改善箇所説明図①

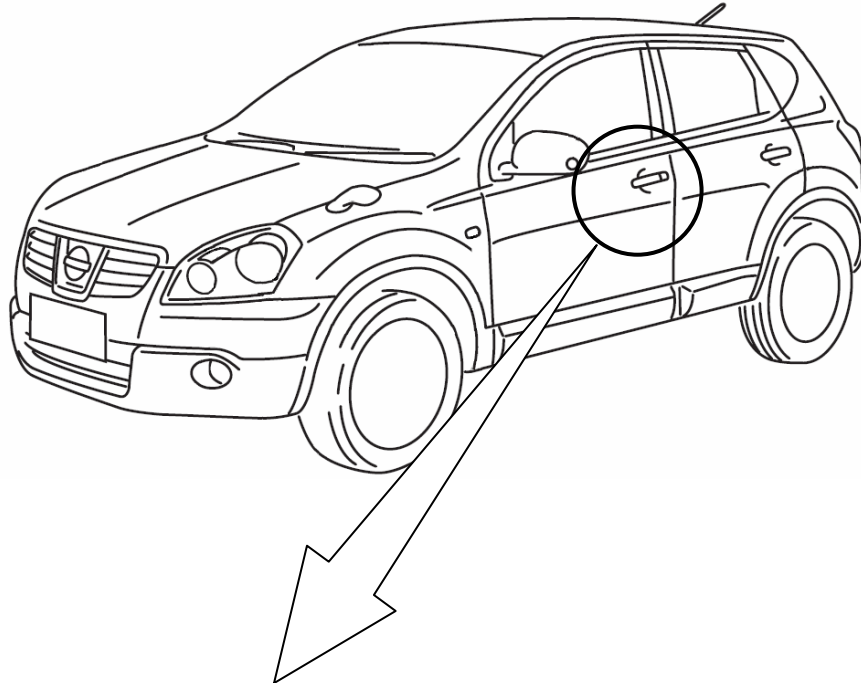
基準不適合発生箇所

インテリジェントキー仕様の運転者席及び助手席の乗降口の扉において、外側のハンドルの寸法が大き過ぎるものがあるため、扉を開いた際に当該ハンドルが引っ掛かって戻らないことがある。そのため、確実に扉を閉じることができないおそれがある。

全車両、当該ハンドルを点検し、引っ掛かりがあるものは修正する。
